泊発電所3号炉
設置許可基準規則等への基準適合について
(第10条, 第11条, 第14条, 第17条, 第33条)
(審査会合における指摘事項回答)

令和5年1月24日
北海道電力株式会社

泊発電所3号炉 設置許可基準規則等への基準適合について 第10条（誤操作の防止）

（審査会合における指摘事項回答）

設置イメージ

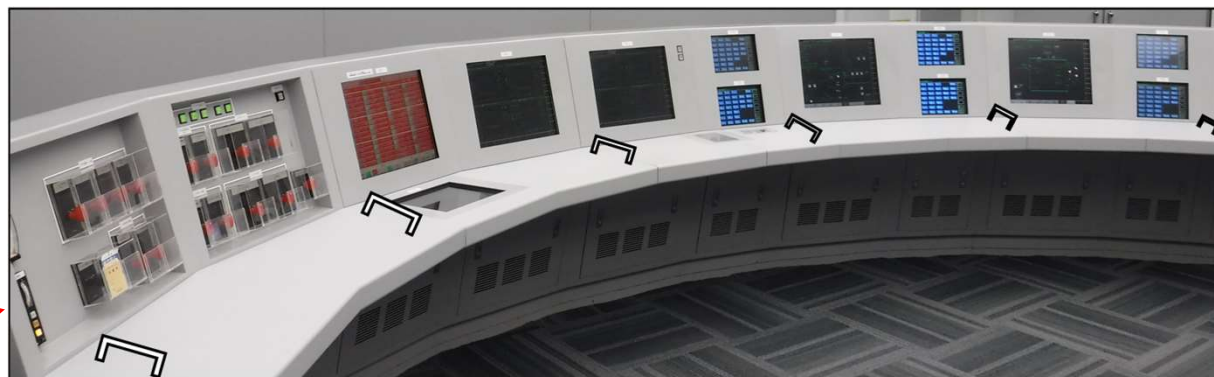
先行プラントでは、中央制御室において、手すりの設置等により、地震発生時においても運転操作に影響を与えない設計としているが、泊3号炉では、地震発生時には主盤等のデスク部につかまることとしていることに関して、その設計方針が適合性の観点から適切であり、運転操作に影響を与えないことを説明すること。

- 泊3号炉において地震発生時に主盤等のデスク部につかまることとしていた設計方針を変更し、中央制御盤及び運転員机に手摺を設置することとする。
- 手摺を設置することにより、地震発生時における「操作器への誤接触防止」及び「運転員の安全確保」を確実に達成できる設計とする。
- 手摺の設置イメージを次頁に示す。

■: 手摺設置箇所 (詳細設計により変更となる可能性あり)

作業用照明電源系統図 (3号炉) (1/2)

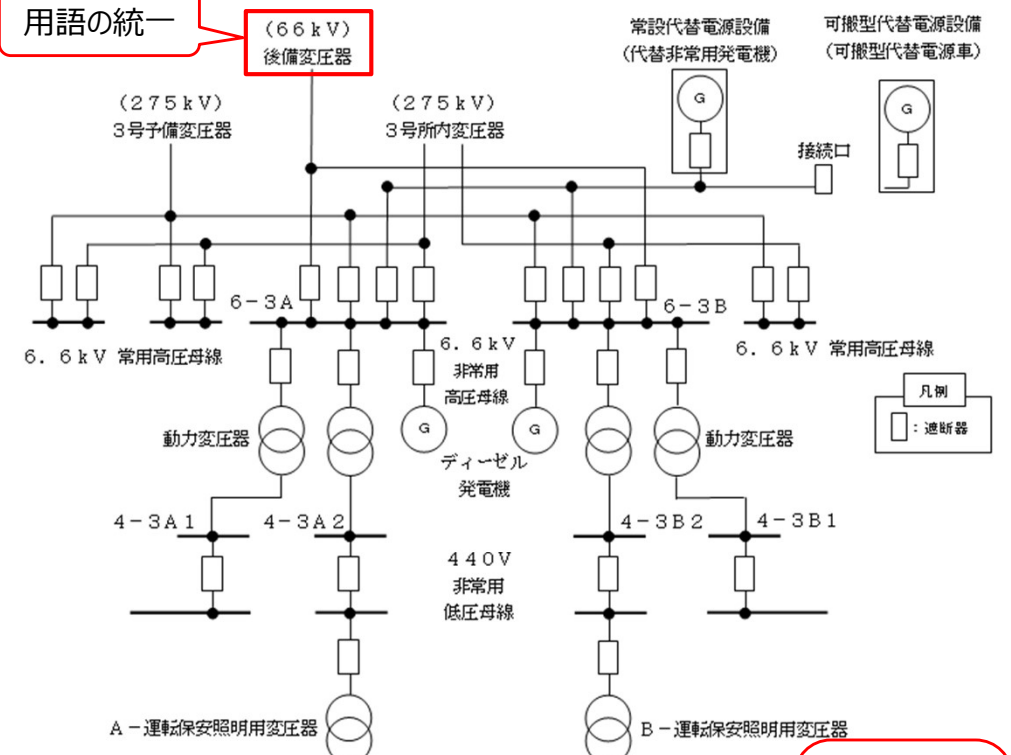
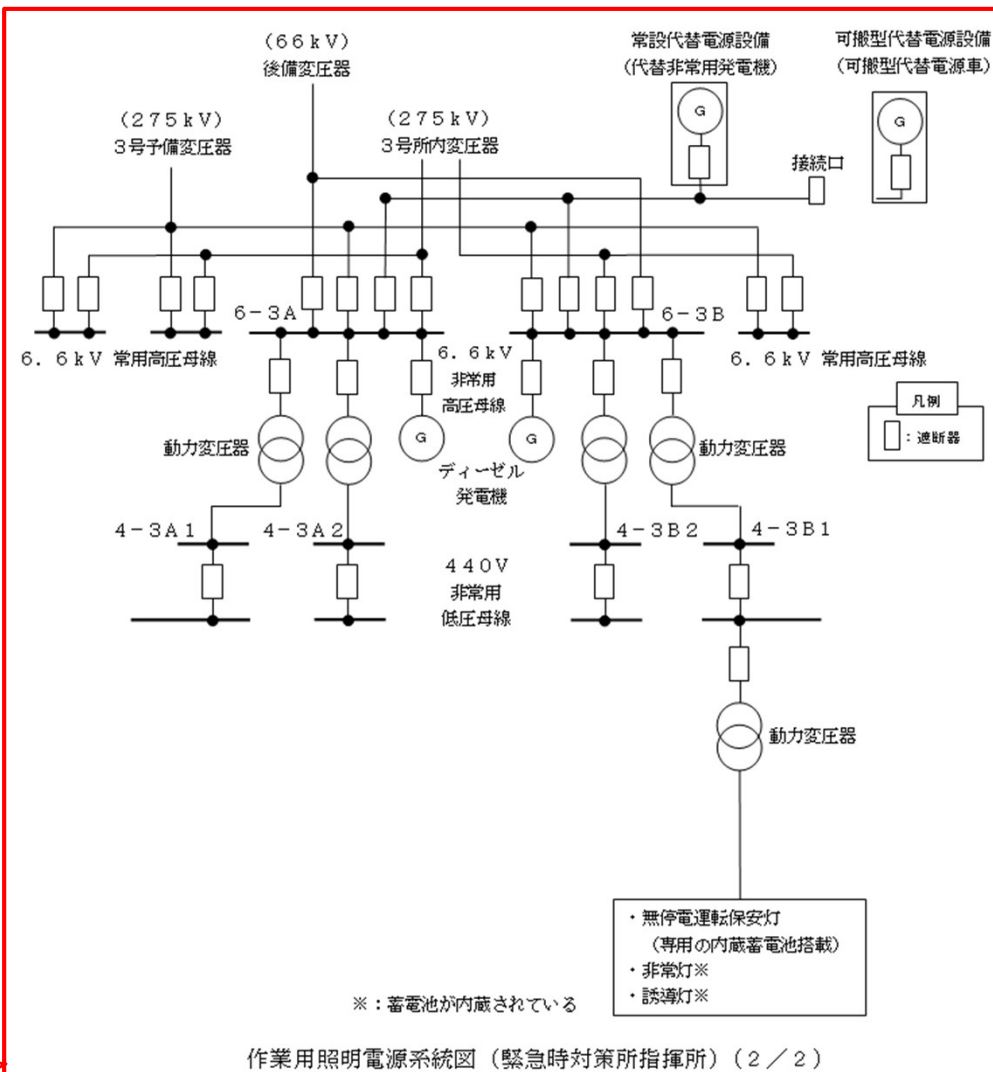
作業用照明として設置する方針である運転保安灯及び無停電運転保安灯に係る作業用照明電源系統図では、当該照明に係る部分の記載はなく、作業用照明電源系統図との整合が確認できない。当該資料については記載の整合、一貫性等をもった資料を作成すること。

作業用照明である
運転保安灯及び
無停電運転保安
灯の記載が無く、
設計方針の内容
が確認できない

作業用照明電源系統図の
名称が記載されていない

このため、作業用照明の設計方針の記載内容と、作業用照明電源系統図が一貫性をもって確認出来るよう、作業用照明電源系統図に関して作業用照明までの受電状況が分かるよう記載を修正した。

- 作業用照明電源系統図の名称の記載が無かったので系統図下部に記載した。
- 33条保安電源設備の記載見直しに伴い「(66kV) 3号非常用受電設備」を「(66kV)後備変圧器」として用語を統一した。
- 緊急時対策所指針所内の照明設備へ電力供給が可能であることが確認できる図面を追加した。

作業用照明で
ある運転保安
灯及び無停電
運転保安灯ま
での系統図に
修正

作業用照明電源系統図
の名称を記載

第10.1.3図 直流電源設備単線結線図 [14条-14]

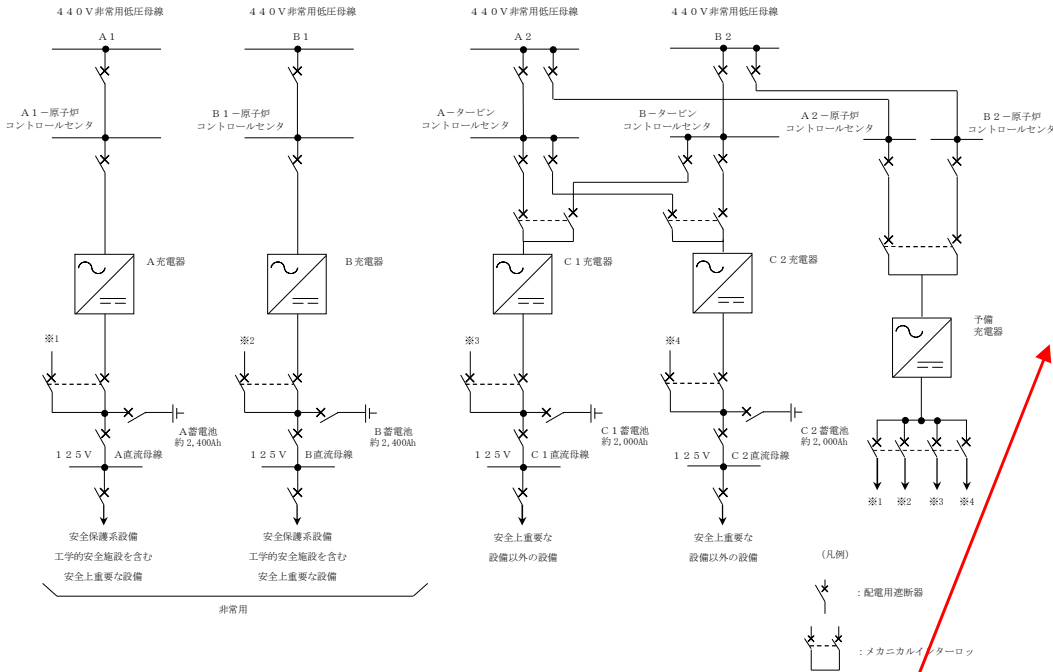
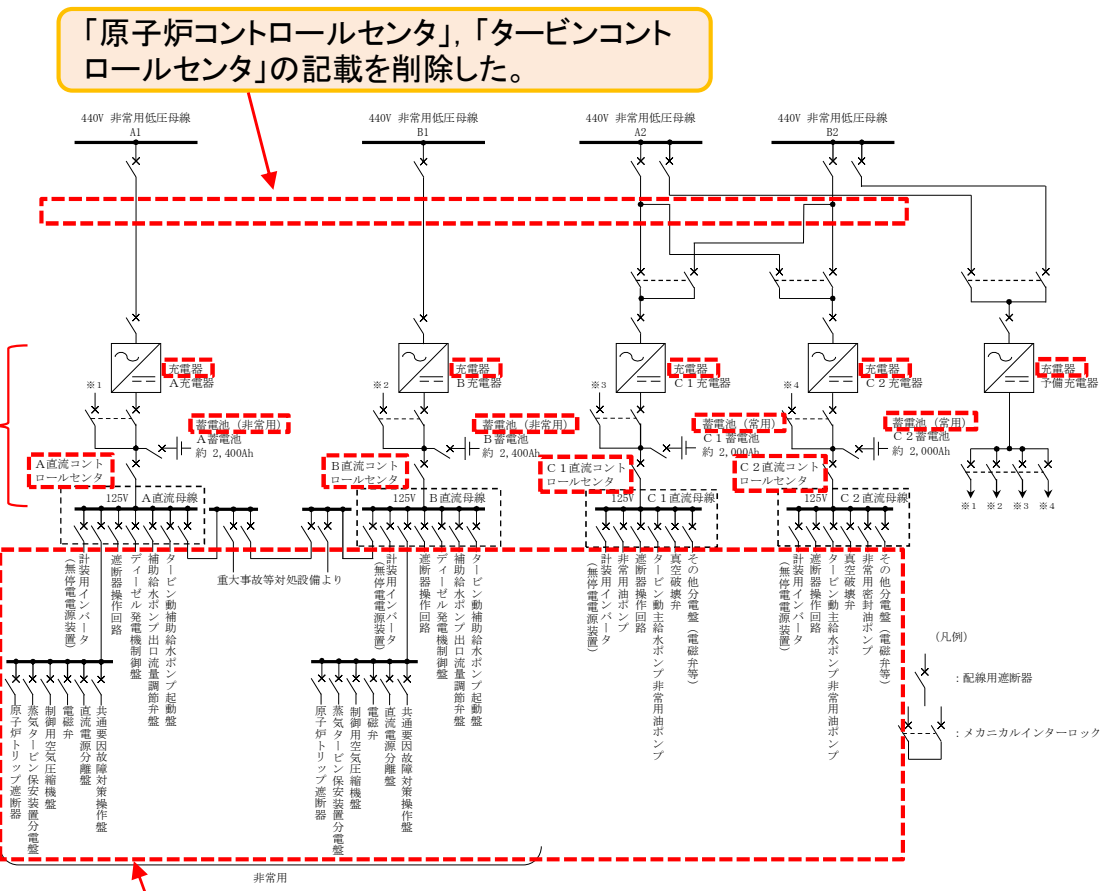
まとめ資料に関して、文章中に記載の設備名（蓄電池（非常用）、蓄電池（常用）、充電器、直流コントロールセンタ等）と図に記載の設備名（A 蓄電池、C1 蓄電池、A 充電器、A1 –原子炉コントロールセンタ等）が一致していない。適合性を説明する資料として、設備名を統一させることは行われていなければならない事項であるため、適切に修正すること。

文章中に記載の設備名(「蓄電池(非常用)」, 「蓄電池(常用)」, 「充電器」, 「直流コントロールセンタ」)を併記した。

直流母線の負荷の設備名について他条文等との整合を図った。

第 5.1.14 図 凝縮液量測定装置及び格納容器サンプ水位上昇率測定装置系統概要図

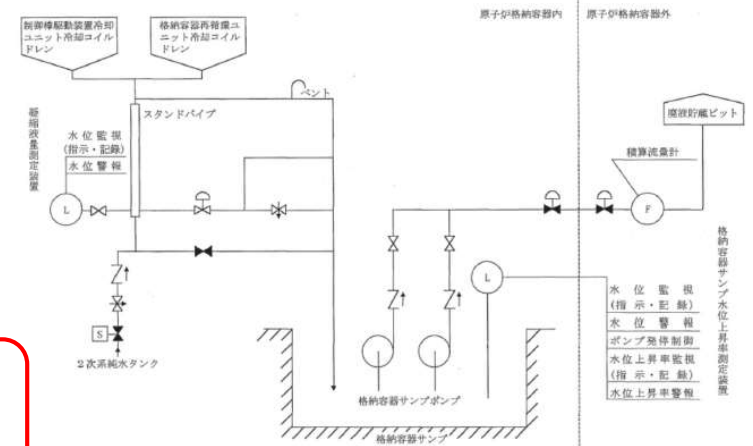
原子炉冷却材圧力バウンダリからの漏えいに対する漏えい監視設備の具体的な記載が不足

原子炉冷却材圧力バウンダリから原子炉格納容器内及び2次冷却系への漏えいに対する監視設備として、格納容器ガスモニタ、格納容器じんあいモニタ、凝縮液量測定装置及び格納容器サンプ水位上昇率測定装置並びに蒸気発生器ブローダウン水モニタ、復水器排気ガスモニタ及び主蒸気管モニタを設ける。

漏えい監視設備に関する記載を追加した【設備の違いはあるが、大飯と同様】

<単線結線図(後備変圧器設置後)>

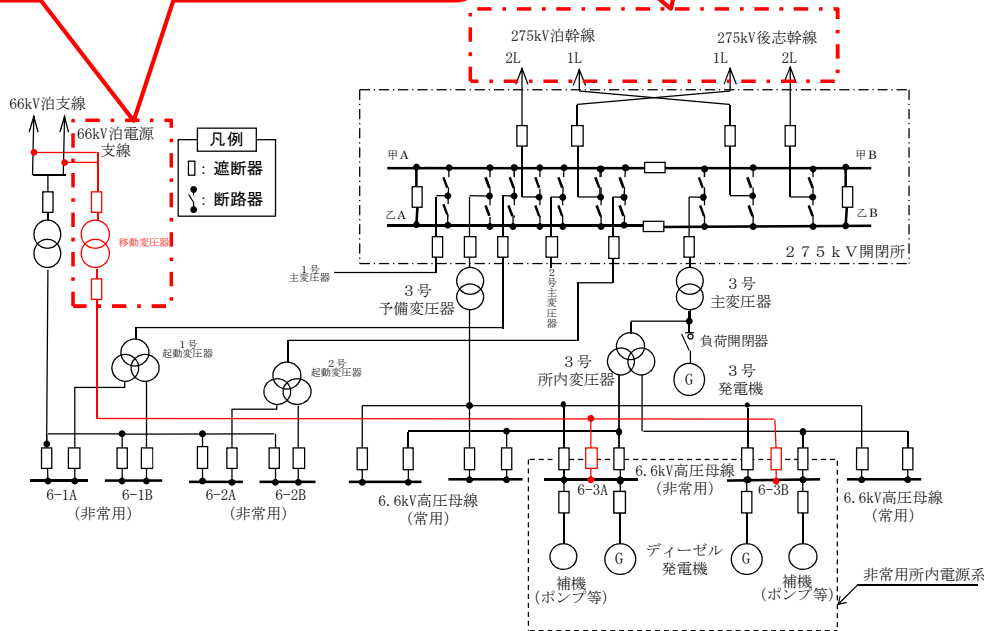
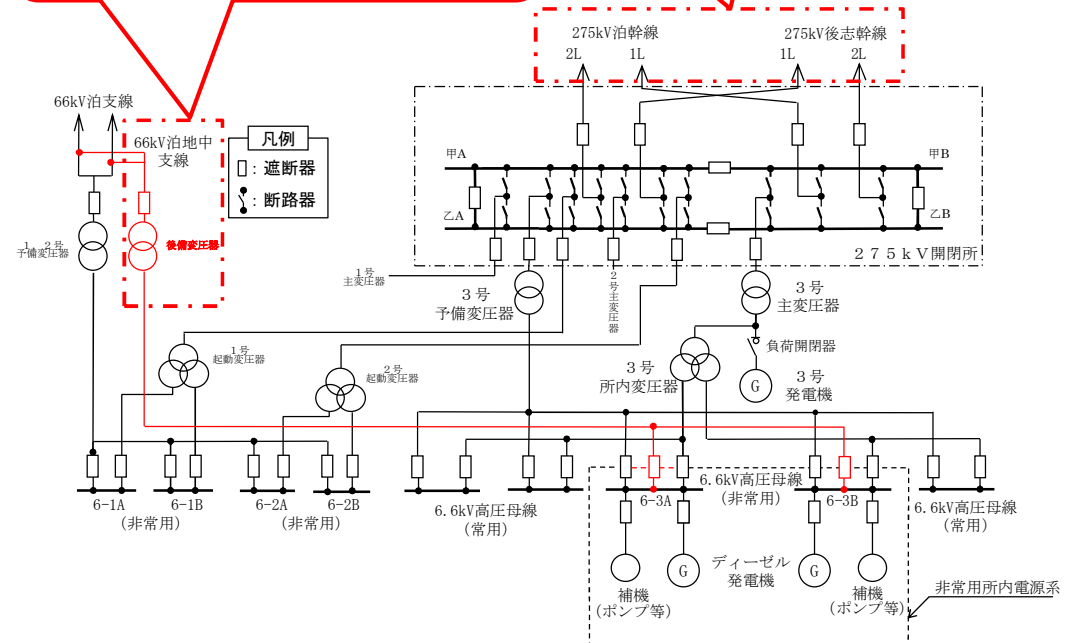
66kV送電線は、電力系統に連系する外部電源系として適合性の説明に用いられているが、同資料中に「更なる信頼性向上対策」と記載されている箇所もあり説明に一貫性がなかったため、当該設備の位置付けを明確に説明すること。その上で、275kV送電線（泊幹線、後志幹線）は2ルート確保されているものの、倒壊時に相互に干渉し合う距離であることから、66kV送電線の位置付けを踏まえて、「電線路のうち少なくとも一回線は、他の回線と物理的に分離して受電できるものでなければならない」という基準要求に対する適合性を説明すること。

- ・新送電線名称:「66kV泊地中支線」
- ・新変圧器名称:「後備変圧器」

第2.2.3.2図 送電線の交差・近接箇所

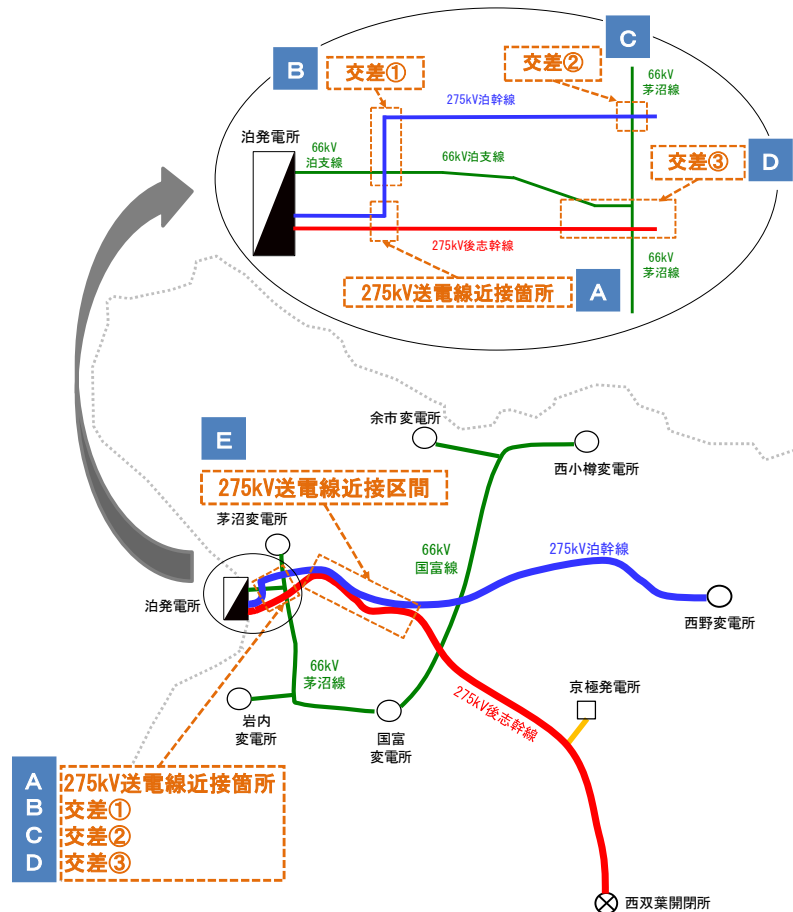
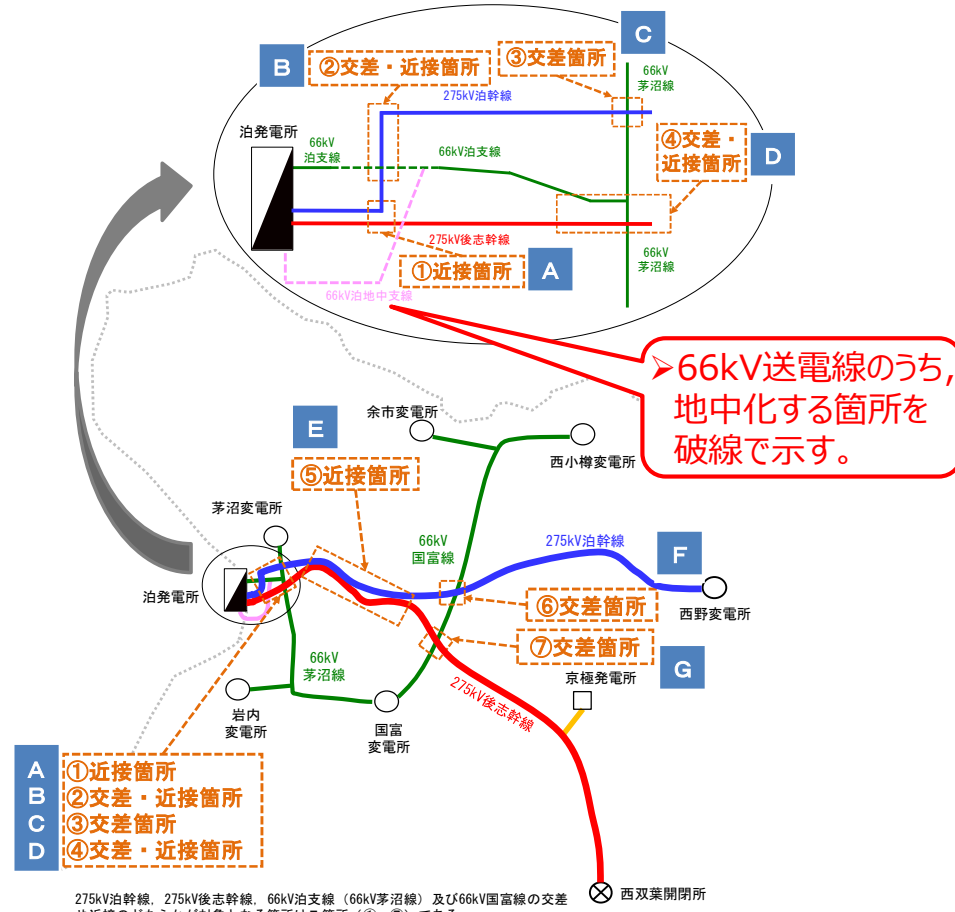
275kV泊幹線、275kV後志幹線、66kV泊支線(66kV茅沼線)及び66kV国富線の交差や近接のどちらかが対象となる箇所は7箇所(①~⑦)である。

- 275kV泊幹線の送電線落下の影響を受けないよう、66kV送電線を地中化により交差箇所を解消する。
⇒「①近接箇所」の波及影響による275kV泊幹線(No.1～No.3)の送電線落下を考慮しても、地中化した66kV送電線の確保が可能。
- 275kV泊幹線の鉄塔倒壊の影響を受けないよう、66kV泊支線の送電鉄塔の移設により近接箇所を解消する。

➤66kV送電線のうち、地中化する箇所を破線で示す。
